PETICION DE OFERTA - Compra directa de ABA

Cerramiento de predio en Subestación Tacuarembó.

CIRCULAR N° 3

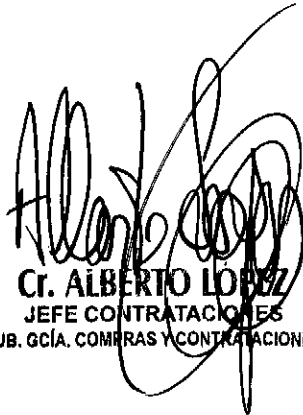
DONDE DICE:

"Entre los postes se colocaran a 1/3 de distancia de estos, bases de 0.50 de profundidad y 0.20 de diámetro rellenas de hormigón 3-2-1, donde se colocaran hierros ø10 doblados en ? y pintados con 2 manos de antióxido, de 0.40 de alto que servirán de sujeción al tensor inferior del tejido perimetral, mediante alambre galvanizado de 2 mm. "

DEBE DECIR:

Entre los postes se colocara una viga corrida de 0,15 x 0,30 mt.

donde se colocaran hierro de 8mm con estribos de 6mm Cada 0,50 mt. se colocarán grampas de alambre atillo galvanizado que servirán de sujeción al tensor inferior del tejido perimetral.-
Se colocarán alambrado de púas de 3 hilos, los que serán galvanizados, el atado de estos a los postes se hará con alambre galvanizado de 2 mm. El metraje que esta en el cuadro N° 1 es del perímetro de la zona a alambrear.
